指数追加のご案内

2024. 11 株式会社自研センター

*No.J-609 レクサス CT200h (10系) 2011年3月について、下記の通り追加いたします。

訂正のお願い

■エンジンコンパートメント(直線寸法)

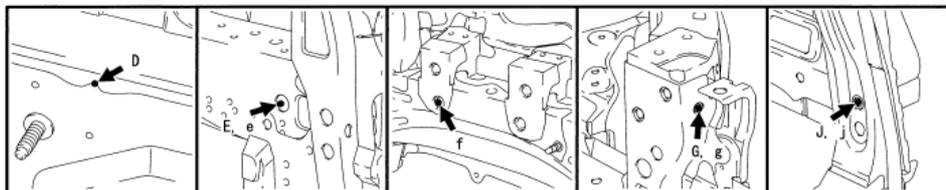
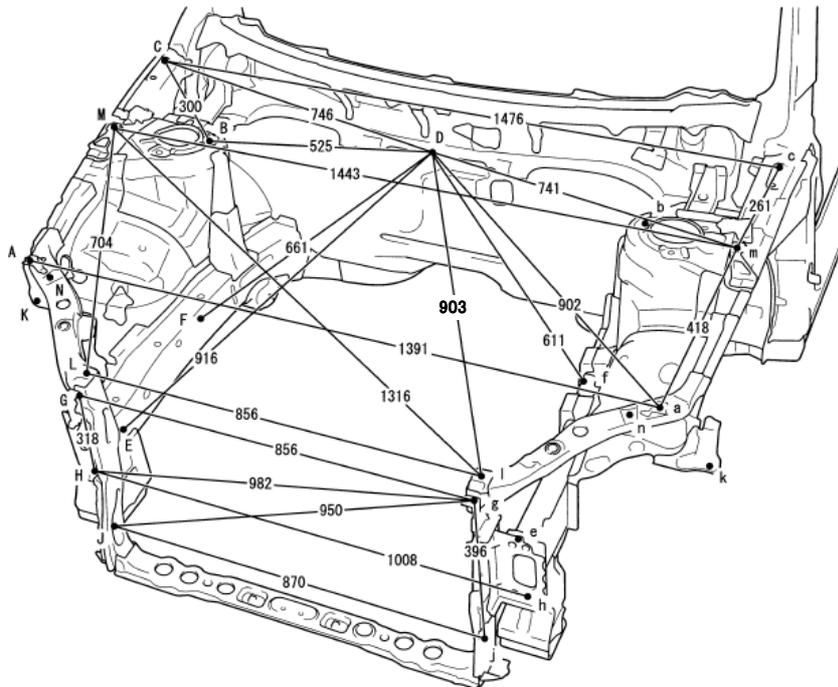
P.163 ボデー寸法図にて、以下の誤りが有ったため訂正いたします。
なお、差し替えページは本訂正案内の末尾にあります。

P.163 ボデー寸法図 ■エンジンコンパートメント(直線寸法)に追加が有ったため、差し替え願います。

P.60 B190 (1)片側フロントピラー、片側カウルトップサイドパネルサブAssy取替

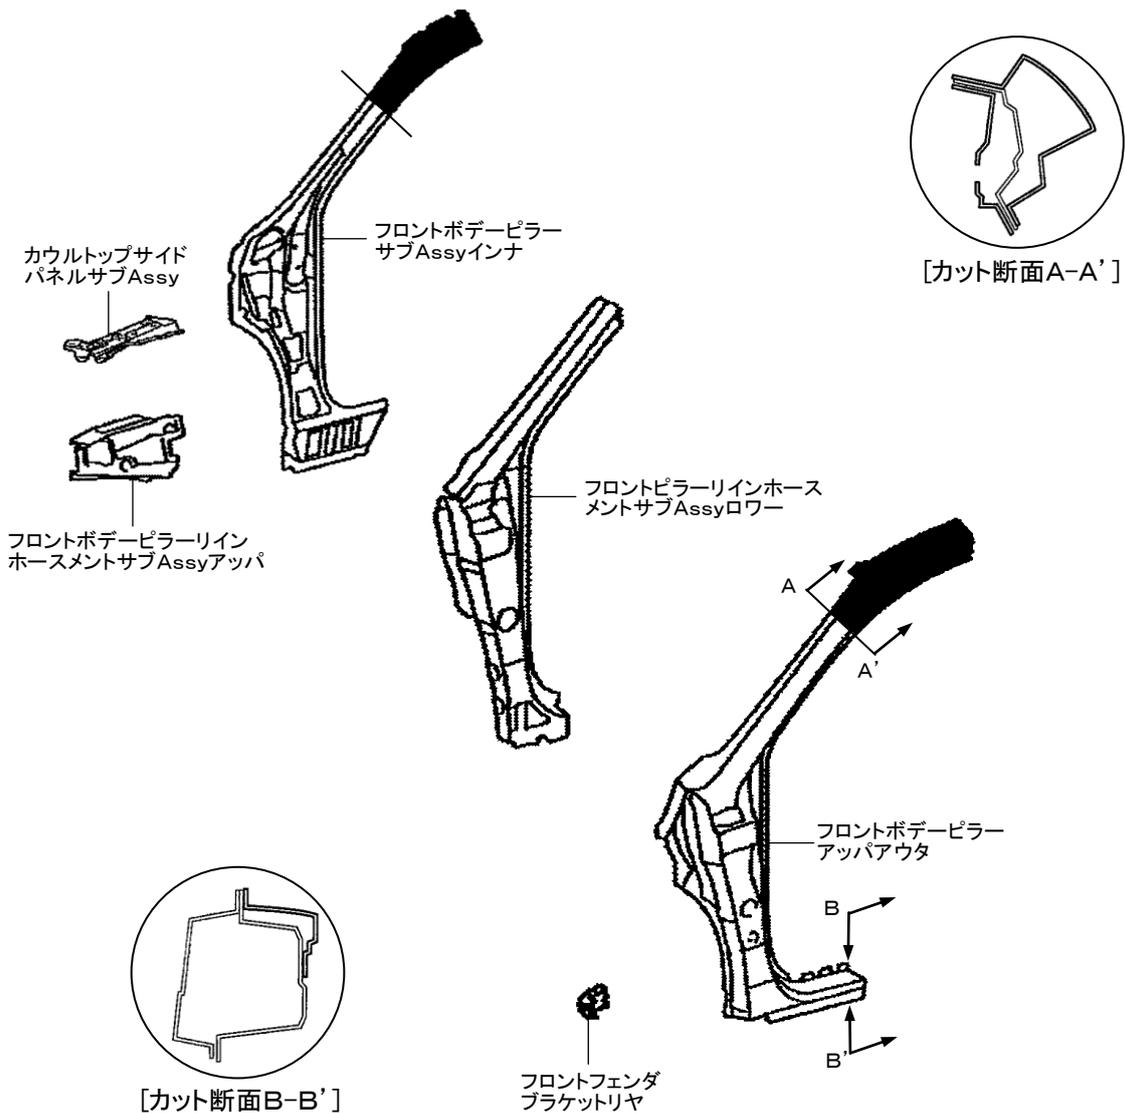
指数値の変更訂正および含まれる部品の一部削除訂正のため、差し替え願います。

8. 80

P.68 B240 (1)片側ロックパネルアウタ(センタピラー関係あり)取替

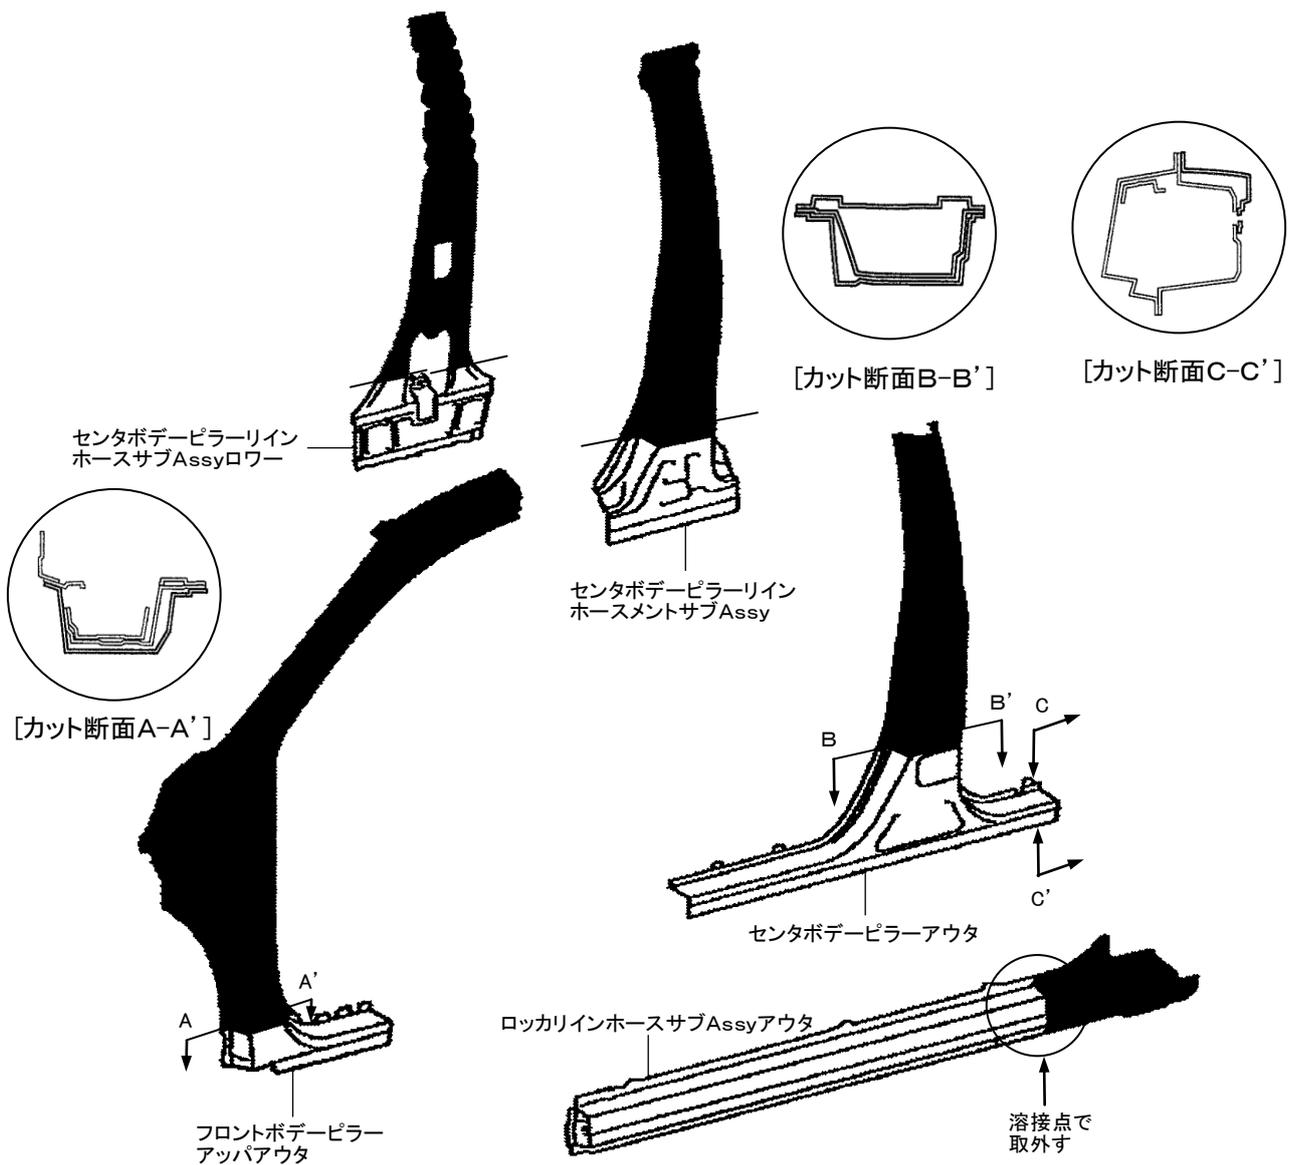
指数値の変更訂正および含まれる部品の一部作業条件の追加訂正のため、差し替え願います。

8. 20

P.69 B250 (1)片側ロッカパネルアウタ(センタピラー関係あり)取替

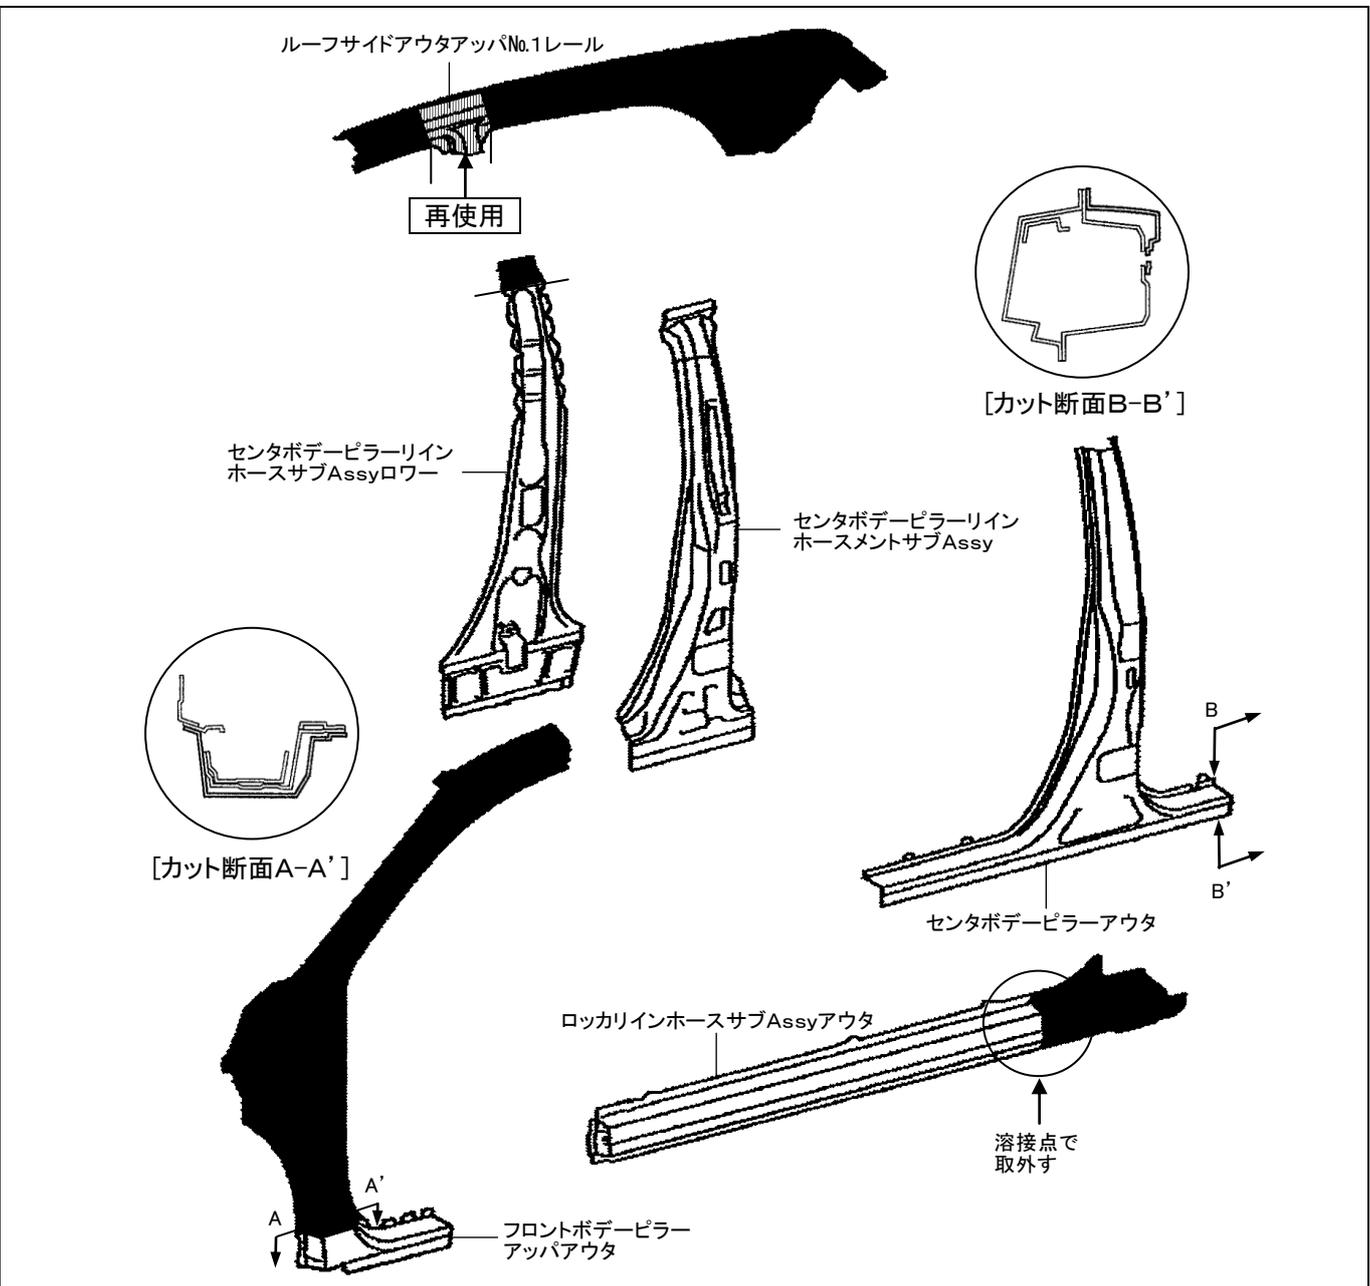
指数値の変更訂正のため、差し替え願います。

11.30	取外し状態 ・フロントバンパカバー ・ヘッドランプAssy ・カウルトップベンチレータールーバサブAssy ・ウインドシールドワイパモータAssyおよびウインドシールドワイパリンクAssy ・カウルトップパネルサブAssyアウタ ・フェンダサブAssyフロント	・ボデーロックパネルモールディングAssy ・フロントドアパネルサブAssy ・リヤドアパネルサブAssy ・ルーフヘッドライニングAssy ・フロントシート ・リヤシート
	(含) 作業および部品 ・センタボデーピラーラインホースサブAssyロー取替 ・センタボデーピラーラインホースメントサブAssy取替 ・フロントボデーピラーアツパアウタ取替 ・ルーフサイドアウタアツパNo.1レール (再利用) ・ロックラインホースサブAssyアウタ取替 ・付属品

M130

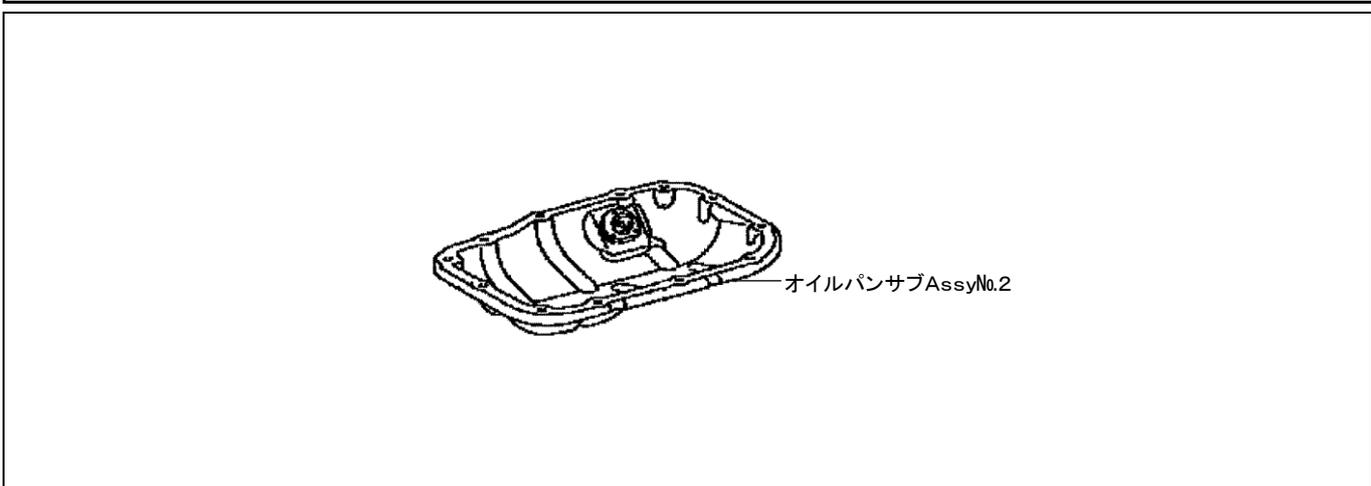
含まれる部品の一部作業条件の追加訂正のため、差し替え願います。

P.119 M230 (1)インストルメントパネルサブ Assy ローア脱着、(2)インストルメントパネルサブ Assy ローア、インストルメントパネルラインホースメント脱着、(3)コンソールボックス Assy リア脱着

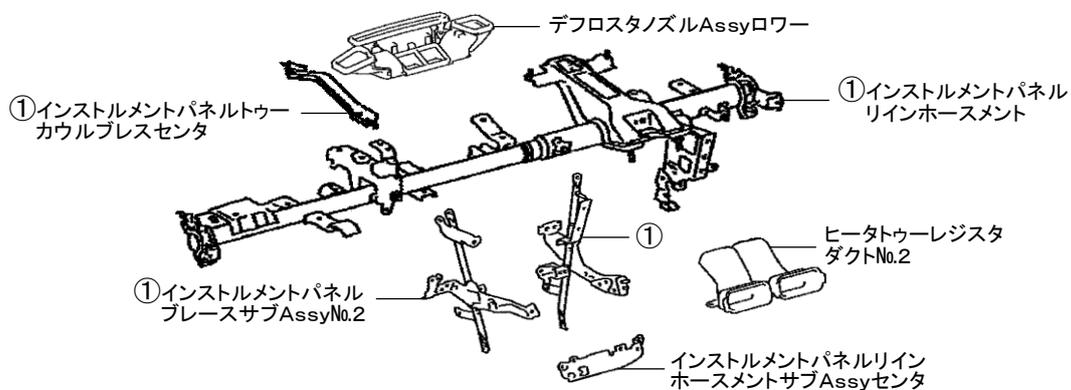
イラスト内の部品名称に①表示が欠落していたため、差替え願います。

▶①グループは一体で脱着。
